## 改善箇所説明図

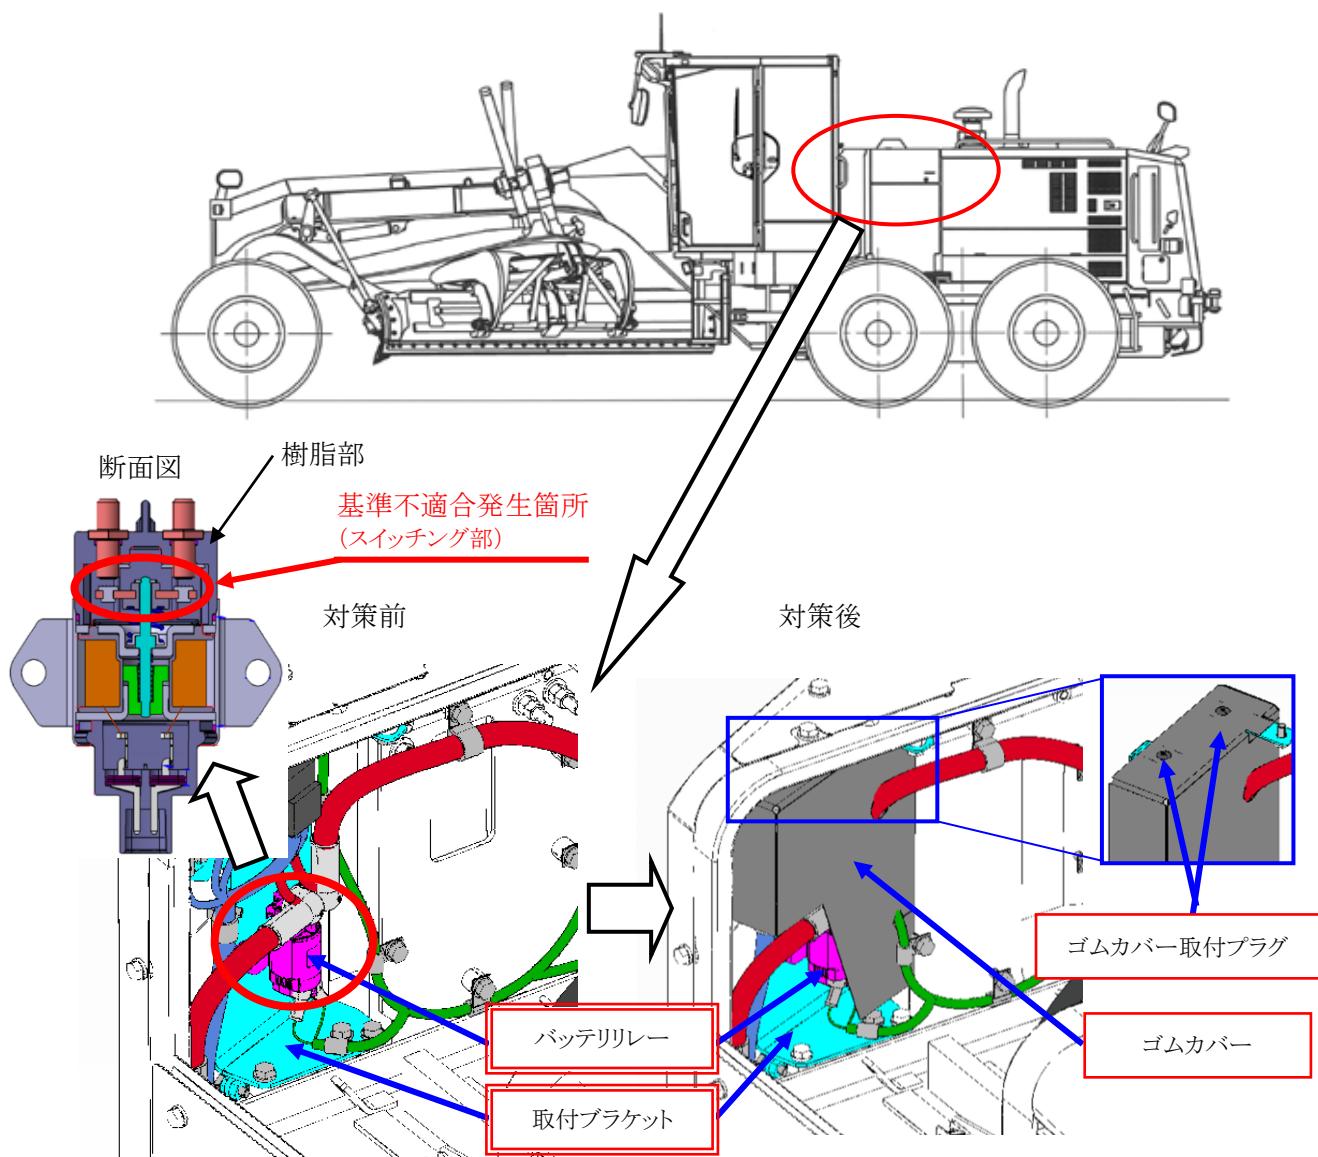
グレーダのバッテリリレーにおいて、水浸入の評価が不十分なため、エンジンフードの隙間から浸入した雨水等でバッテリリレーが濡れると、バッテリリレー外装である樹脂部が雨水等を吸収し、リレー内部のスイッチング部まで浸透することがある。

その状態で外気温の低いところに長時間休車させると、浸透した雨水等がスイッチング部で凍結し、接点が接触できなくなるため導通不良となり、エンジン始動ができなくなるおそれがある。

バッテリリレーを新品に交換するとともにバッテリリレーを雨水等から保護するためにゴムカバーを追加する。また、ゴムカバーをゴムカバー取付プラグで固定するため、取付ブラケットを対策品に交換する。

識別:ゴムカバーの有無で識別する。
